改善箇所説明図

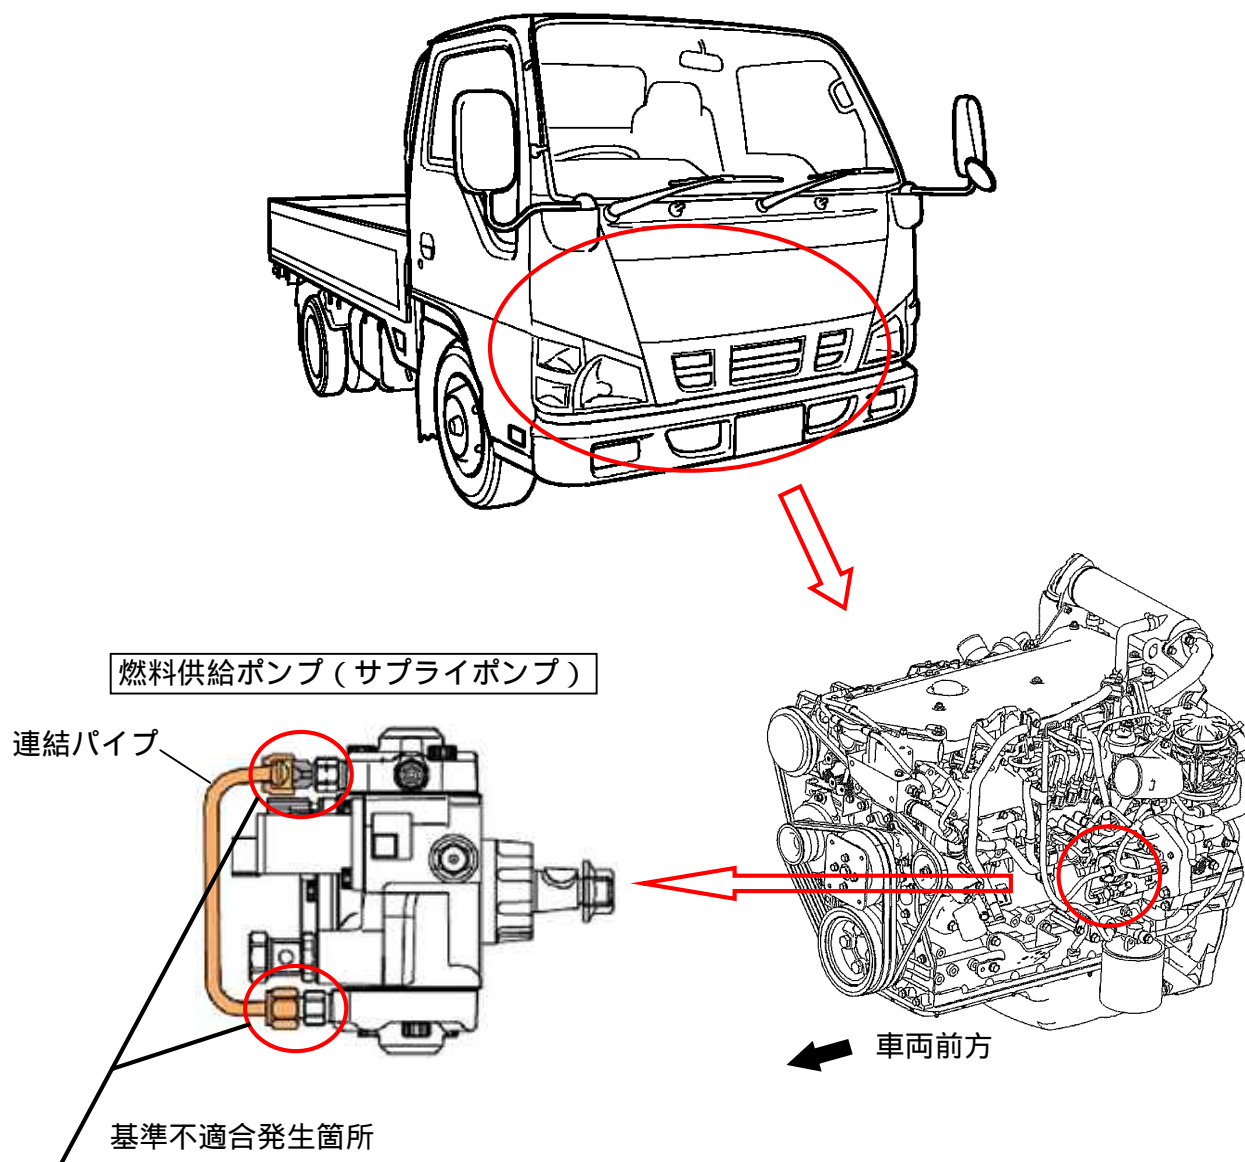
燃料噴射装置の燃料供給ポンプ（サプライポンプ）に接続するパイプのナット締結力が不足しているため、気密の確保が不十分なものがある。そのため、そのままの状態で使用を続けるとパイプ締結部から燃料が漏れるおそれがある。

改善の内容： 全車両、当該パイプ締結ナットを増し締めする。なお、燃料漏れがある場合は、燃料供給ポンプ（燃料パイプを含む）を新品と交換する。

識別： サプライポンプ連結パイプナット上側に黄色ペイントを塗布する。
